PARECER ÚNICO Nº 0267300/2019 (PROTOCOLO SIAM)

LOC - Licença de Operação Corretiva

EMPREENDEDOR:	Vale S/A	CNPJ:	33.592.510/0412-68
EMPREENDIMENTO:	Posto de Abastecimento da Mina de Fábrica Nova	CNPJ:	33.592.510/0412-68
MUNICÍPIO:	Mariana/MG	ZONA:	Rural
COORDENADAS GEOGRÁFICAS (DATUM): SAD69	LAT/Y 20°12'15.0484" S	LONG/X	43°26'56.5688" W

CÓDIGO:	ATIVIDADE OBJETO DO LICENCIAMENTO (DN COPAM 74/04):	CLASSE
F-06-01-7	Postos revendedores, postos ou pontos de abastecimento, instalações de sistemas retalhistas, postos flutuantes de combustíveis e postos revendedores de combustíveis de avião.	5

Figura 2 - Acondicionamento dos Recipientes.
(Fonte: protocolo SIAM nº0265777/2019)

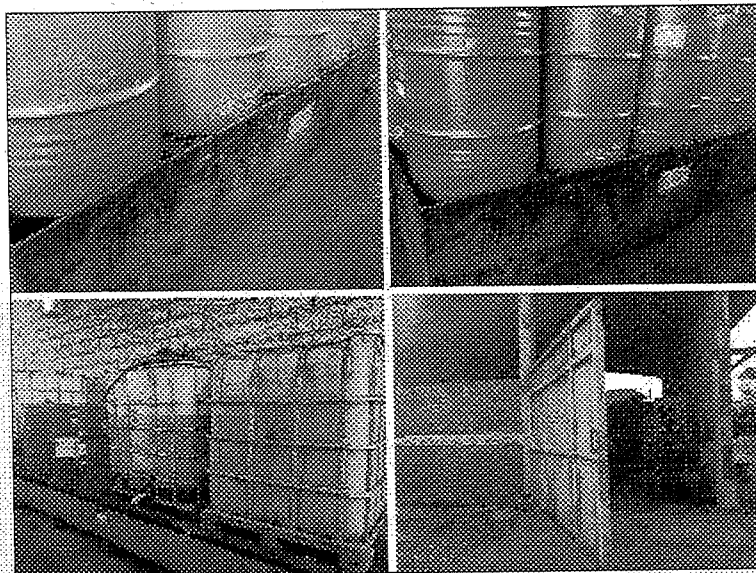
O Projeto de Adequação do Galpão não foi executado conforme estabelecido no Programa, onde estava prevista a execução de obras civis para a efetiva adequação da área. No entanto, algumas medidas emergenciais foram tomadas (figura 2), além do estabelecimento de procedimentos de manuseio dos tambores, de forma minimizar o risco de vazamentos, tais como:

- Recipientes com óleo e graxas acondicionados sobre banheiras de contenções, com capacidade de conter vazamentos.
- Limpeza do piso feita sem o uso de água, somente com mantas absorventes e a seco

Figura 3 - Chaves de Nível da Caixa de Contenção.
(Fonte: Documento protocolo SIAM nº0265777/2019).

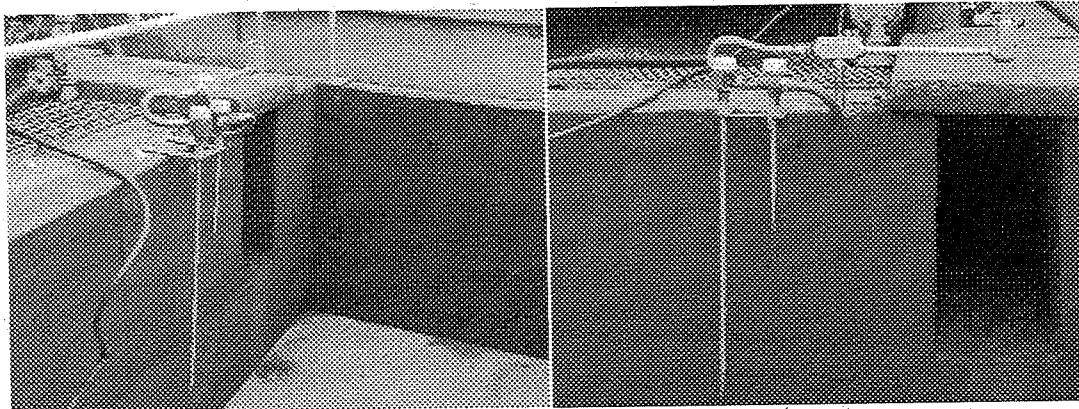
1. O sistema de monitoramento do nível de volume de reservação da Caixa de Contenção de Efluentes Líquidos foi implementado e encontra-se em operação;
2. O sistema funciona da seguinte forma:
 - Uma chave de nível da caixa de contenção (figura 3) é interligada ao PLC de Fábrica Nova, com a utilização de um cartão de entrada digital;
 - A chave, quando entra em contato com algum líquido, o mecanismo se fecha e envia um “bit” de sinalização na entrada do cartão;
 - O funcionamento deste sistema proporciona uma gestão adequada dos volumes armazenados na Caixa de Contenção, evitando o risco de vazamentos.
